改善箇所説明図

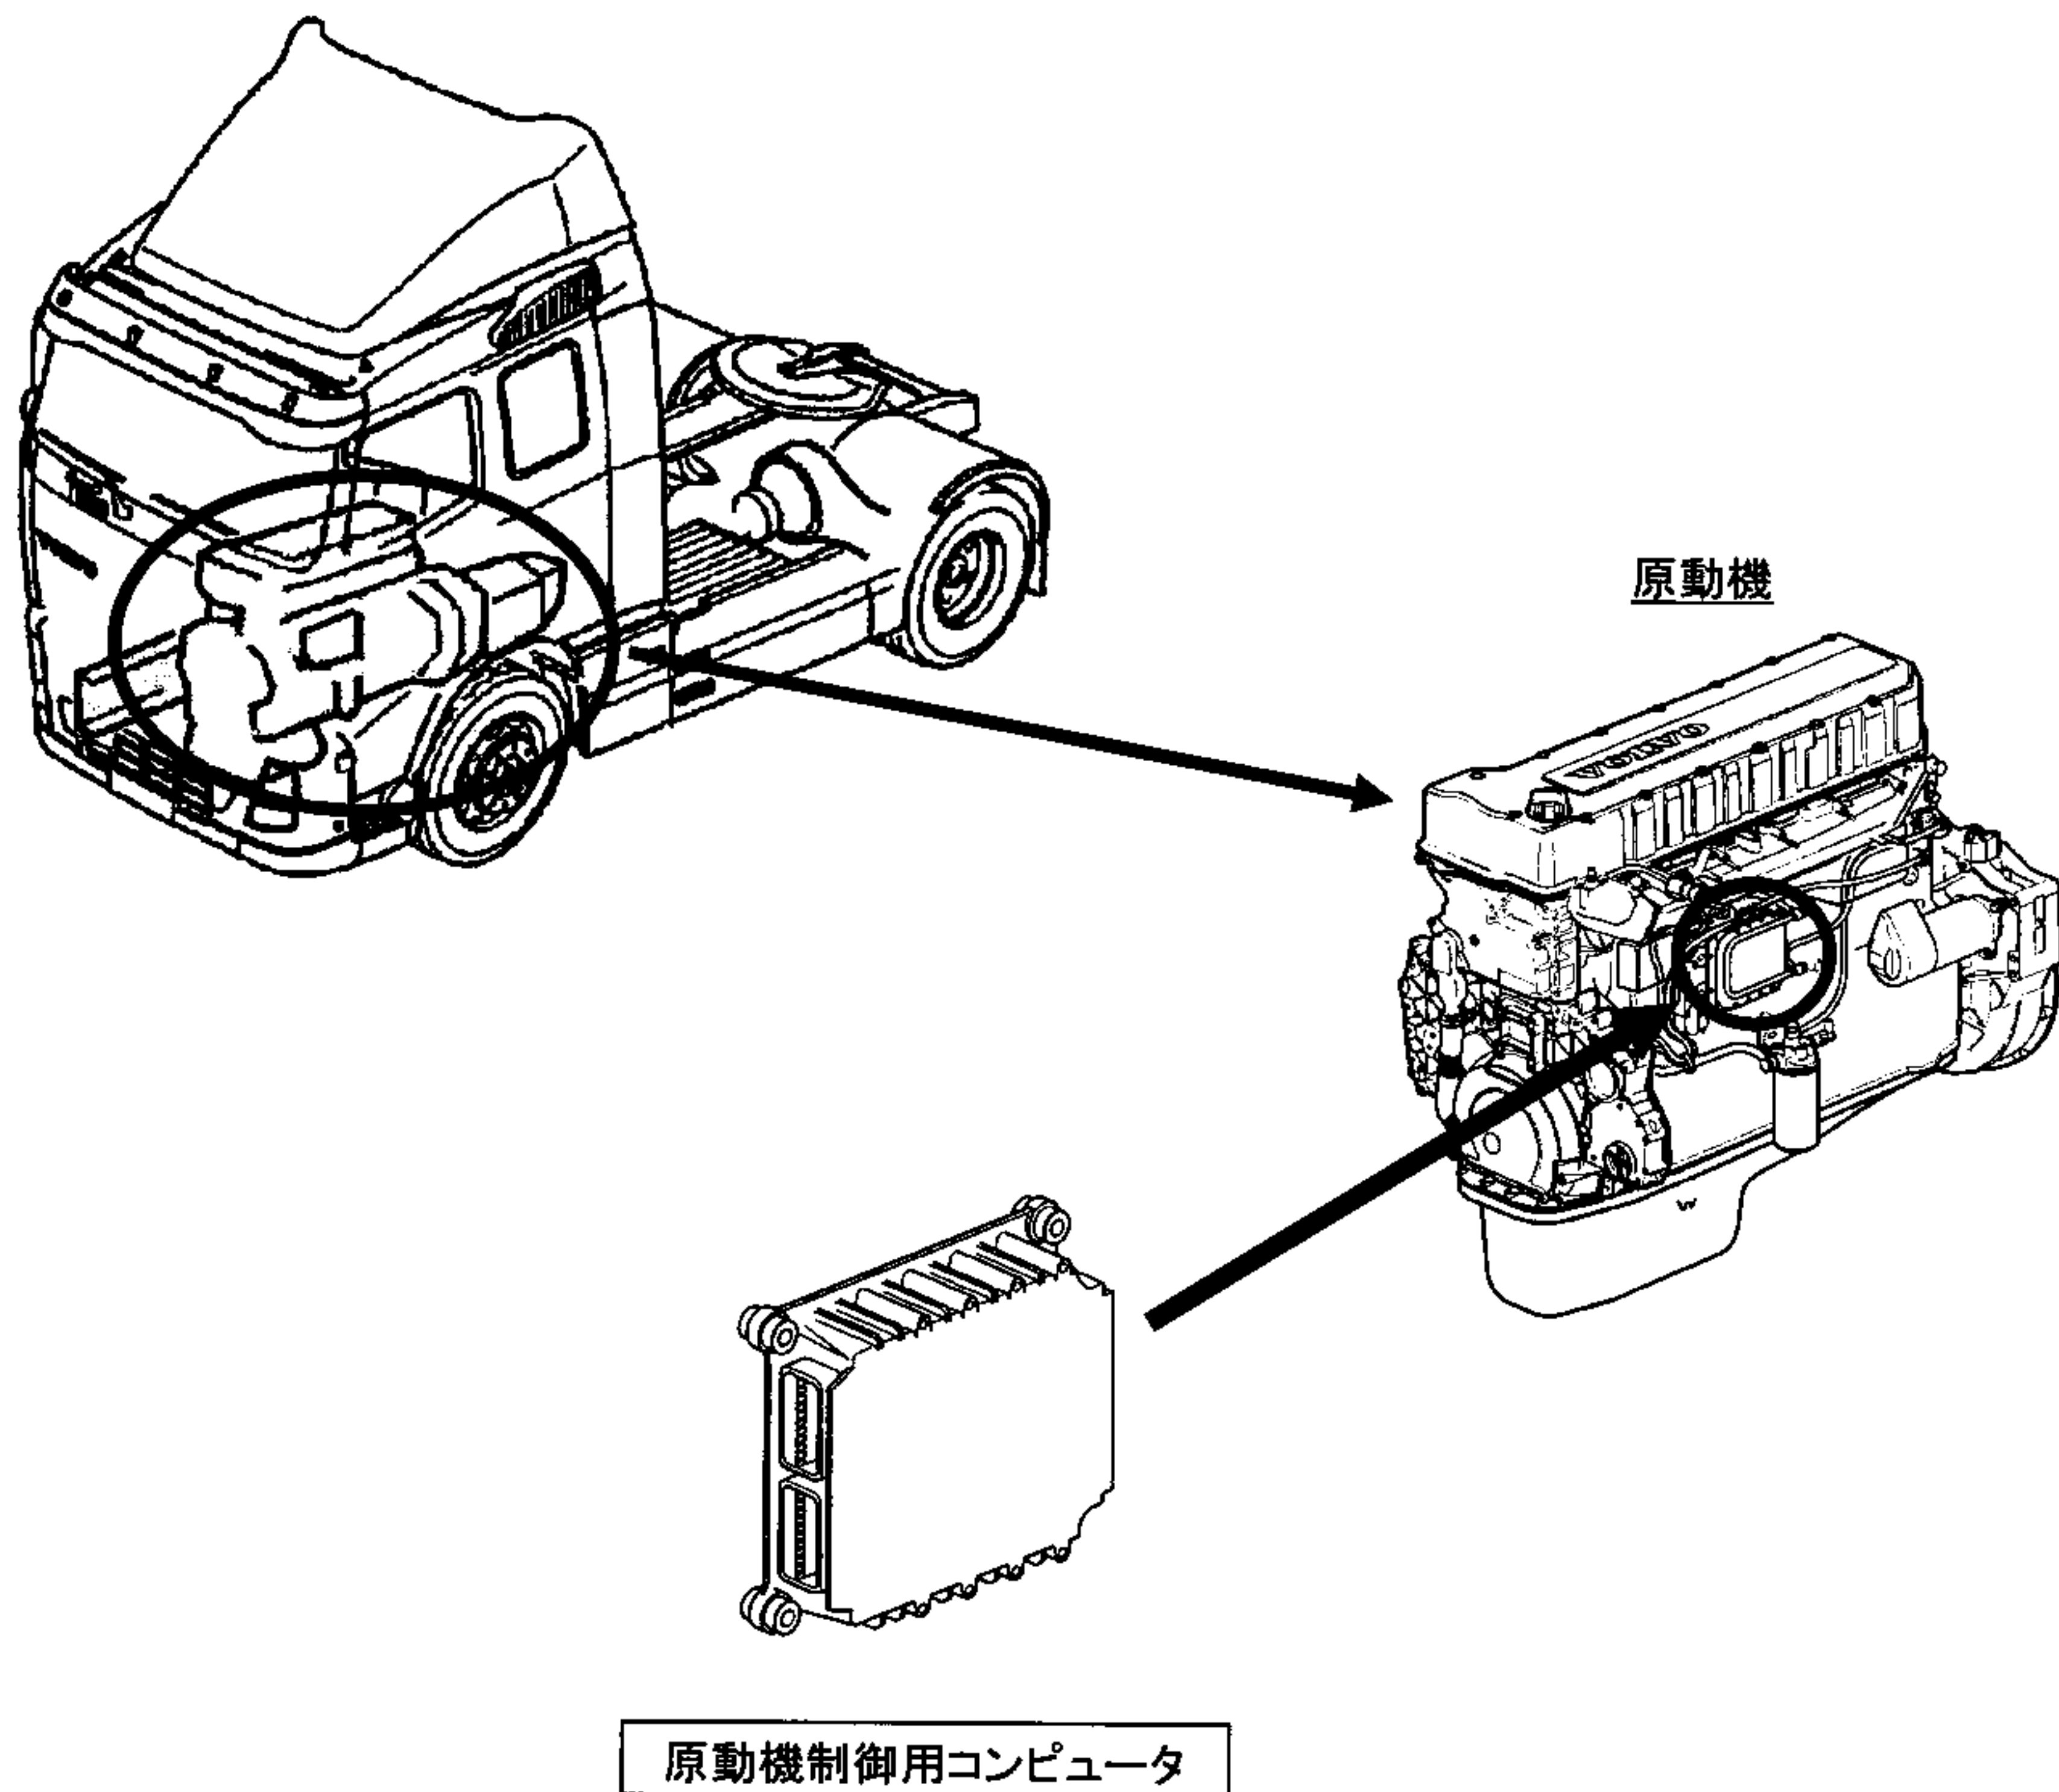
基準不適合発生箇所

原動機において、原動機制御用コンピュータのプログラムが不適切なものがあるため、制御信号の発信が遅れることがあり、アクセル操作に対して原動機回転の反応が遅れる、または一時的にクルーズコントロールの設定速度と異なった速度となるおそれがある。

改善の内容

全車両、原動機制御用コンピュータのプログラムを変更する。
